Dossier de demande  
d'enregistrement pour l'exploitation  
d'installations de distillation  
d'alcools de bouche  
au titre de la rubrique 2250  
à BERCLOUX (17)

Données complémentaires  
N° 1

Ce document, rédigé en réponse au courrier du 13 avril 2022, vise à compléter le dossier d'enregistrement déposé le 7 mars 2022 concernant un projet d'implantation de deux nouveaux alambics dans un local de distillation existant.

### 3.2. RESULTATS

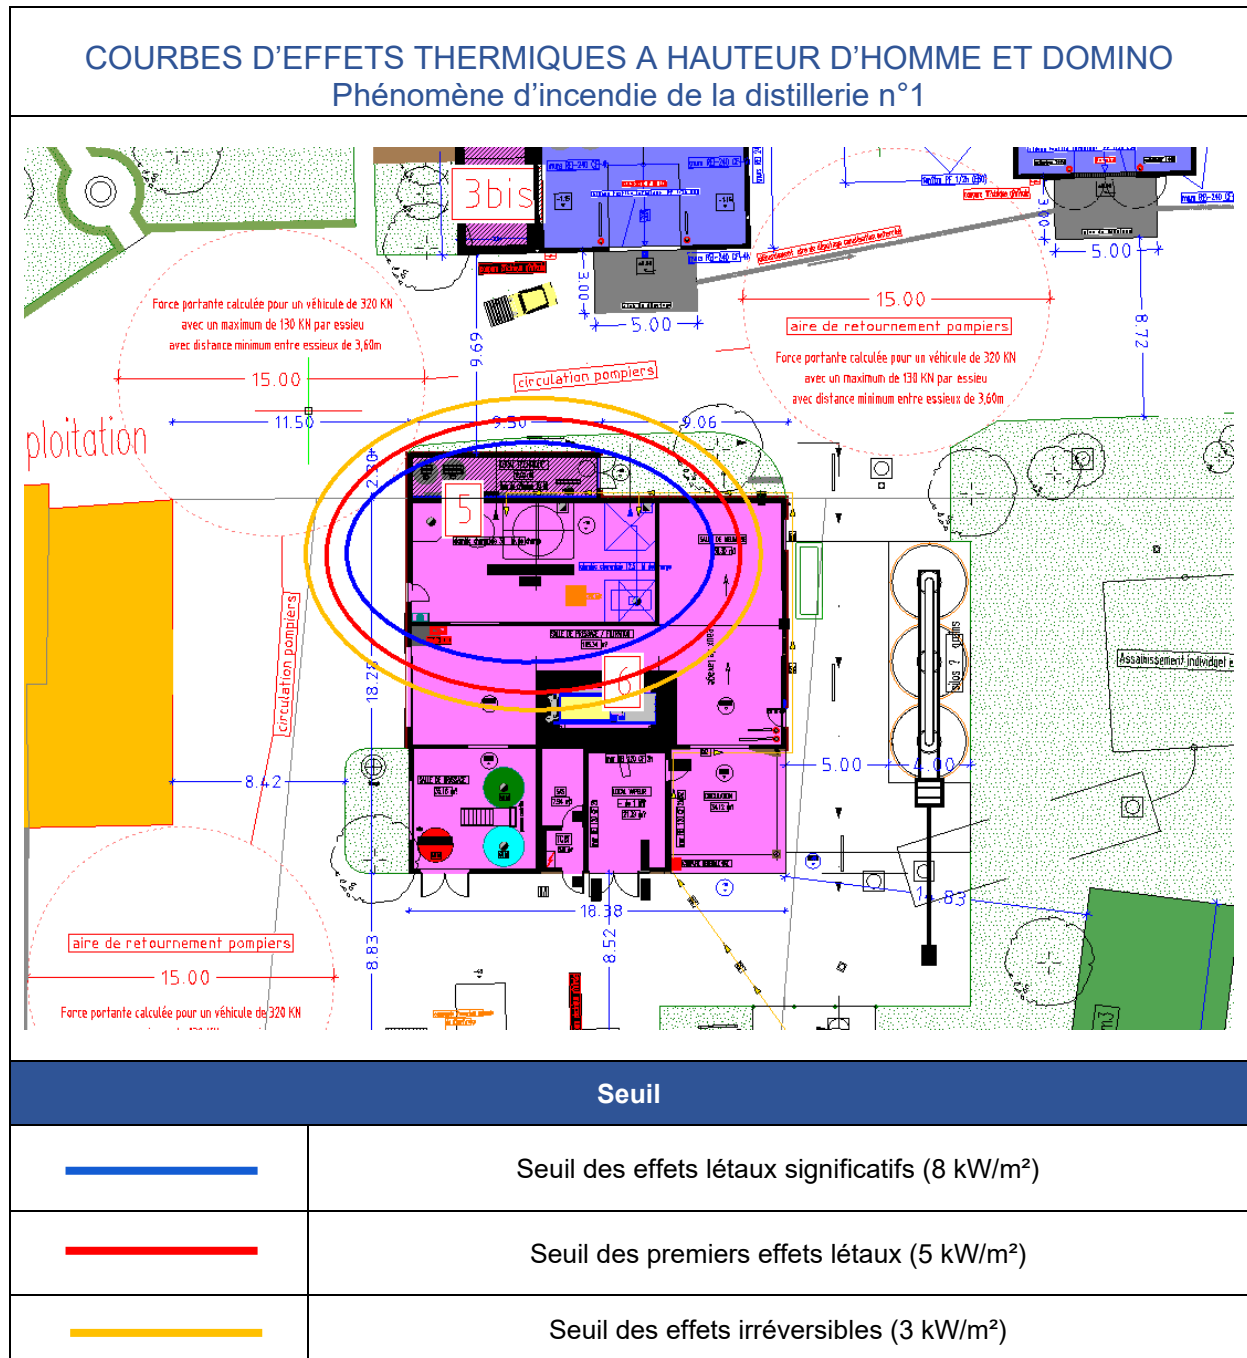
La distillerie n°1 étant existante depuis 1976 et la brasserie étant existante depuis 2002, l'entreprise souhaiterait déroger aux prescriptions de l'article 14 de l'arrêté du 14 janvier 2011 relatives aux caractéristiques des structures de la distillerie n°1 notamment :

- le caractère REI 120 des murs extérieurs qui n'est pas assuré du fait de la présence de poteaux métalliques liés à la charpente métallique,
- le caractère REI du mur de séparation avec la salle de pressage qui n'est pas REI 240 et qui ne comporte pas d'acrotère,
- le sens d'ouverture et la tenue au feu des portes intérieure et extérieure.

Toutefois, il convient de noter qu'en cas d'incendie de la distillerie n°1, les conséquences d'un incendie seraient limitées dans la mesure où la quantité d'alcools présente demeure très faible et se résume :

- au contenu de l'alambic de 25 hl et de son réchauffe-vin (vin ou bière à 10% ou moins) soit 0,5 m<sup>3</sup> d'éthanol pur,
- au contenu de l'alambic de 15 hl qui sert à la bonne chauffe et qui potentiellement contient 1,5 m<sup>3</sup> de brouillis à 35%, soit 0,525 m<sup>3</sup> d'éthanol pur.

Les chapitres suivants précisent les résultats de la modélisation d'un incendie impliquant une tonne d'alcool dans la distillerie n°1.

Afin de tenir compte des ouvertures en haut de murs et des portes de la distillerie, il a été considéré une résistance au feu minimale de 1min des parois.

Le tracé page suivante précise les tracés des périmètres d'effets associés à l'incendie d'1 tonne d'éthanol répartie sur la surface de la distillerie.

L'incendie est calculé durer moins de 10 min et conduit à des distances d'effets dominos inférieures à 10 m ce qui n'affecte pas les autres stockages d'alcools du site.

**Elle propose en mesure compensatoire de doter le local de distillation d'une détection incendie (flammes).**
